**Nadlimitní veřejná zakázka na stavební práce s názvem „VŠB-TUO Nová budova EkF –
přístavba H“ zadávaná v otevřeném řízení**

VYSVĚTLENÍ ZADÁVACÍ DOKUMENTACE Č. 9

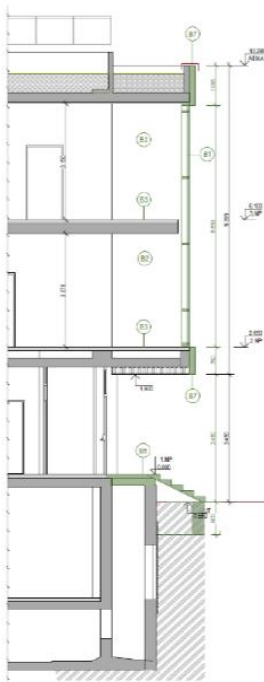
Byla tato konstrukce odkryta v průběhu DPS projektování pro určení stupně „vyspravení“?

Energetický kanál bude na kritické cestě výstavby, proto žádáme Zadavatele, aby potvrdil rozsah prací identifikovaných jako „vyspravení“.

Zadavatel uvádí, že rozsah poškození izolační přízdívky bude záviset na provádění odkopových prací, přičemž nyní nelze stanovit přesný rozsah tohoto poškození.

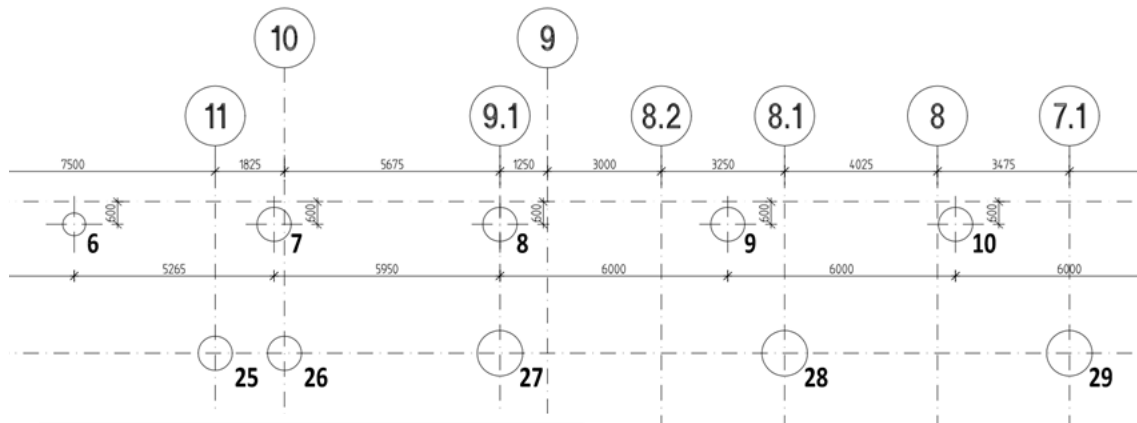
Výkaz výměr – vedlejší a ostatní náklady stavby. V položce č. 6 „Náklady na stavební buňky“ je uvedeno množství 20 ks“. Domníváme se, že je zcela na Zhotoviteli kolik buněk má v plánu ve skutečnosti na staveništi použít. Zároveň se domníváme, že počet 20 ks je nadhodnocený a zbytečně prodražuje projekt. Žádáme zadavatele, aby tuto položku upravil na 1 kpl a nechal tak Zhotoviteli kolik buněk bude v realizaci skutečně potřebovat.

D	VRN3	Zařízení staveniště		
6	K	032103000	Náklady na stavební buňky , sociální zařízení a sklady	kus 20,000
			<i>Poznámka k položce:</i> Náklady na zřízení / nájem ZS: -kancelářské/skladovací/sociální objekty (MINIMÁLNÍ POČET OBJEKTŮ)	
			<i>-rozsah a specifikace _ ZOV a podřídky provádění díla dle smlouvy o dílo</i>

Zadavatel ponechal uvedenou položku beze změn. V případě, že dodavatel (zhotovitel) nevyužije uvedený počet (tj. 20 ks), bude řešeno jako méněpráce.

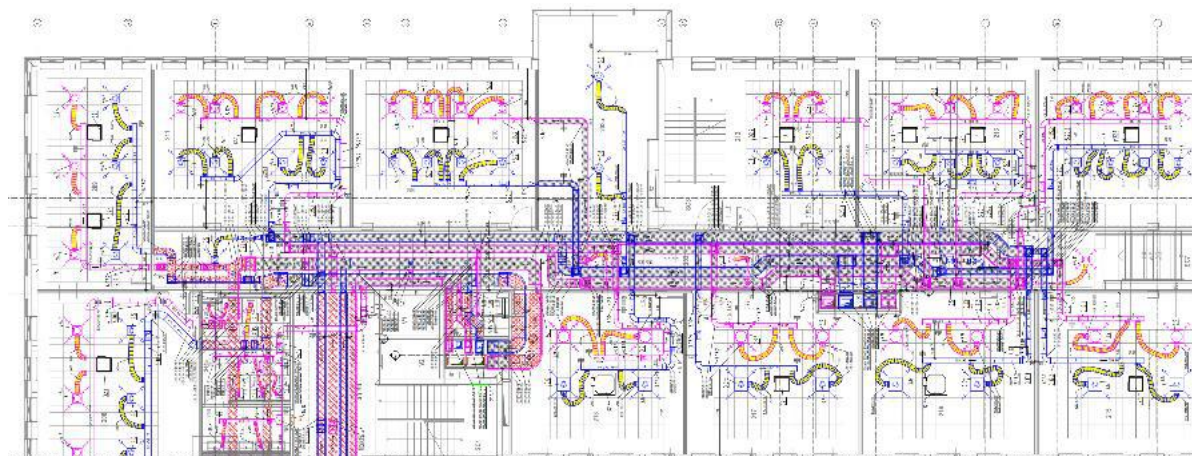
Žádáme o potvrzení, jestli závěsný systém pro TZB instalace byl zohledněn při koordinaci trasování hlavních rozvodů v koridorech a uzlových bodech na všech patrech. PD nechává rozhodnutí o umístění závěsů a přesném trasování na šéfmontérech na stavbě, viz níže uvedený příklad z dokumentace VZT (19-015-5_110.50_VZT).

Technická zpráva	výkresy
<p>11. POKYNY PRO MONTÁŽ A VÝROBU</p> <p>Montáž VZT potrubí v interiéru a exteriéru bude provedena z lešení případně plošiny. Typ lešení odborná montážní firma dle místních podmínek montáže.</p> <p>Při montáži je třeba dodržovat podrobné pokyny pro montáž jednotlivých strojů a elementů ných k dodávce nebo uvedených v jednotlivých normách. Zvláště je třeba dbát na transport je aby nedošlo ke zkřivení rámu způsobující netěsnost.</p> <p>Veškeré díly vzduchovodů s volnou přírubou budou upraveny na potřebnou délku dle situace r táži.</p> <p>Závěsy, případné podpěry potrubí budou zhotoveny při montáži z dodaného materiálu. Přesně ní jednotlivých zavěsů určí vedoucí montér VZT. Maximální rozteč mezi zavěsy je do 2 m.</p> <p>Spoje kovových vzduchovodů, musí být při montáži vodivě spojeny pro ochranu před nebezpečným dotykovým napětím. Pro vodivé spojení slouží min. 2 vějířovité podložky, uložené pod hlavu šroubu pod maticí na každém spoji. Tento spojovací materiál musí být pozinkován a je dodán společně s vzduchovody.</p>	<p>POZNÁMKA:</p> <p>VEŠKERÉ PŘECHODY A ODSKOKY ZHOTOVIT PŘI MONTÁŽI. PŘESNÉ TRASY VZDUCHOVODŮ BUDOU URČENY V RÁMCI MONTÁŽE VZT.</p> <p>PŘESNÉ TRASY ROZVODŮ CHLADIVA SPLIT SYSTÉMŮ VOLENY PŘI MONTÁŽI. PRO ZAŘÍZENÍ Č.40 AŽ 43 VYUŽITÍ PŘÍLEHLÝCH INSTALAČNÍCH ŠACHT. PRO ZAŘÍZENÍ Č.44 VYUŽITÍ INSTALAČNÍ ŠACHTY IŠ 4, PRO ZAŘÍZENÍ 47 VYUŽITÍ INSTALAČNÍ ŠACHTY</p> <p>PŘÍPADNÉ KOLIZE S OSTATNÍMI PROFESNÍMI ROZVODY BUDOU ŘEŠENY V RÁMCI MONTÁŽE VZT.</p> <p>LEGENDY MÍSTNOSTÍ JSOU SOUČÁSTÍ PŘÍLOH TECHNICKÉ ZPRÁVY.</p>

Zadavatel uvádí, že při projektování TZB bylo uvažováno se závěsy VZT, pročež a s tímto ohledem byly uvažovány i trasy ostatních profesí. Zadavatel uvádí, že není vyloučeno, že v některých místech může dojít k dotyku izolace se závěsným systémem VZT.
